XINGU RIO
TRANSMISSORA DE ENERGIA S.A.

**RELATÓRIO DE RESPOSTAS AO
PARECER 02001.004202/2016-11 COEND/IBAMA**

SISTEMA DE TRANSMISSÃO XINGU – TERMINAL RIO

Figura 3 – Desenho esquemático da faixa de servidão

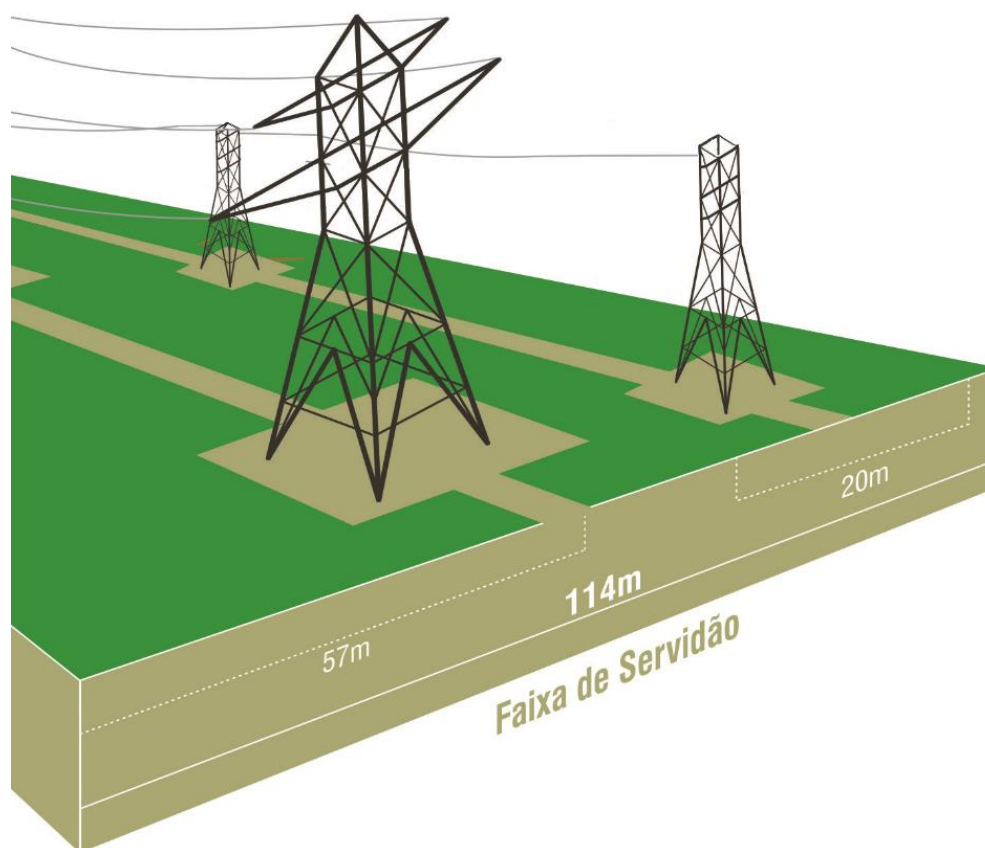
2.2 Quanto ao compartilhamento de torres da LT CC 800 kV Xingu - Terminal Rio com a LT do eletrodo do Terminal Rio, informar sobre a viabilidade técnica dessa proposta e encaminhar novo kmz com as devidas alterações no projeto.

R: A partir do detalhamento do projeto executivo do empreendimento, a XRTE informa que não foi possível viabilizar tecnicamente o compartilhamento de torres da LT CC 800 kV Xingu-Terminal Rio com a LT do Eletrodo do Terminal Rio.

No entanto, para minimizar os potenciais impactos, a LT do Eletrodo do Terminal Rio, e sua respectiva faixa de servidão, serão implantadas no interior da faixa de servidão administrativa da LT 800 kV Xingu-Terminal Rio, conforme apresentado na Figura 3 a seguir.

Figura 10: Modelo esquemático de servidão compartilhada.

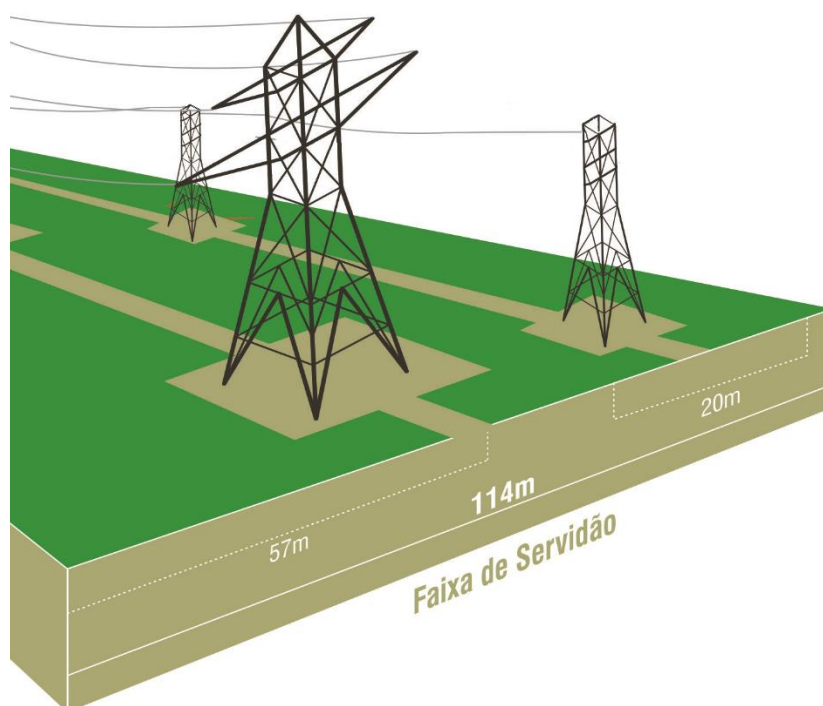
2.7.8 Quanto à LT do eletrodo, esclarecer se serão utilizadas torres ou postes, visto que, em contradição ao EIA, o representante da XRTE mencionou o uso de postes durante a Audiência.

R: O projeto da Linha de Eletrodo considera a adoção de torres metálicas autoportantes na faixa, conforme Figura 10.
